TECHNICAL BULLETIN

023

December 2018

OLD STANDARD XLT-XXT
HT SEALS PACKING KIT

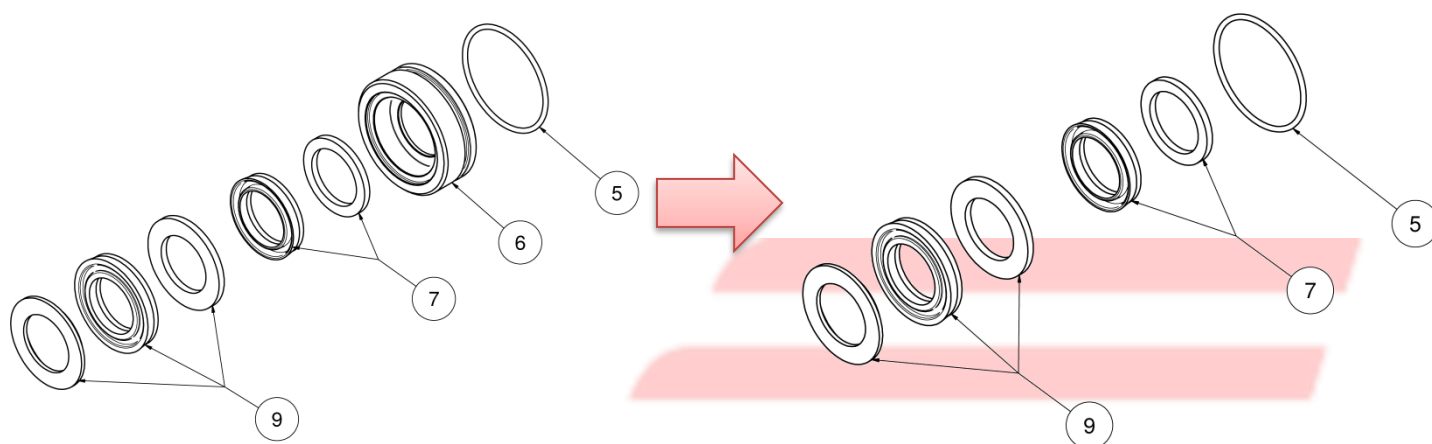
- *Standard HT seal packing kits on XLT HT and XXT HT have changed.*
- *Old standard HT kits even included brass pressure ring.*
- *New standard HT kits now only include high pressure seals, low pressure seals, low pressure O-rings*
- *New standard kits are interchangeable with old ones*
- *Old standard kits are not interchangeable with new ones and a new, complete seals kit (brass rings included) is needed before using new standard seal kits*
- *Part numbers modified are: **1.099-861.0** , **1.099-862.0** , **1.904-220.0***

VECCHIO KIT
STANDARD XLT-XXT HT

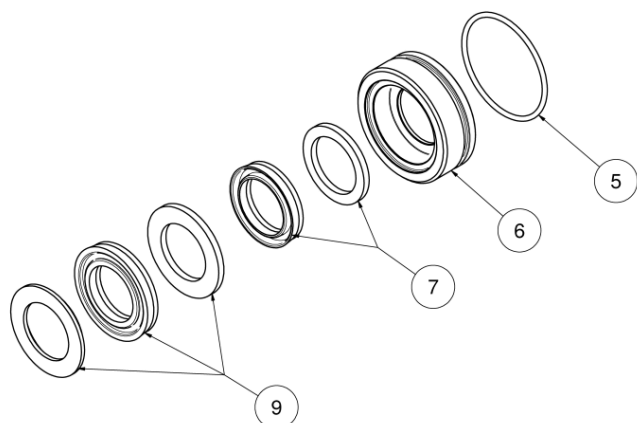
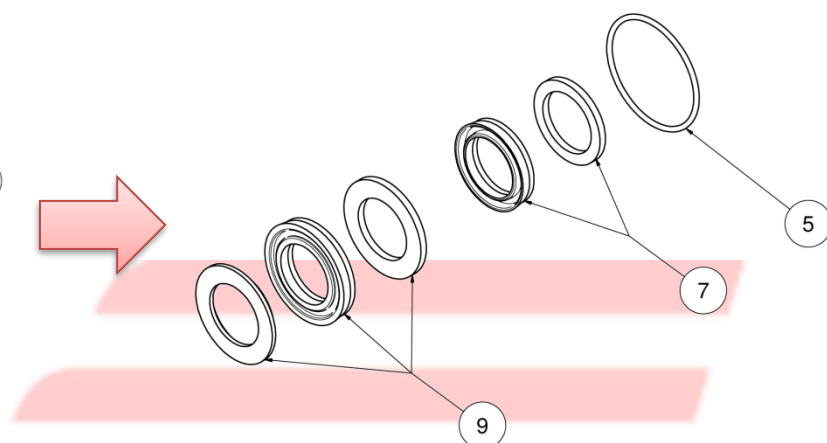
- Sono stati aggiornati i kit guarnizioni standard sulle serie XLT e XXT HT
- I precedenti kit standard includevano anche il pressore di ottone
- I nuovi kit standard sono invece formati solamente dalle guarnizioni di bassa pressione, da quelle di alta pressione e dell'O-ring di bassa pressione
- I nuovi kit standard sono intercambiabili con i precedenti
- I vecchi kit standard non sono più intercambiabili con i nuovi ed è necessario installare un nuovo kit guarnizione completo prima di utilizzare i nuovi kit standard
- I codici soggetti a modifica sono: **1.099-861.0** , **1.099-862.0** , **1.904-220.0**
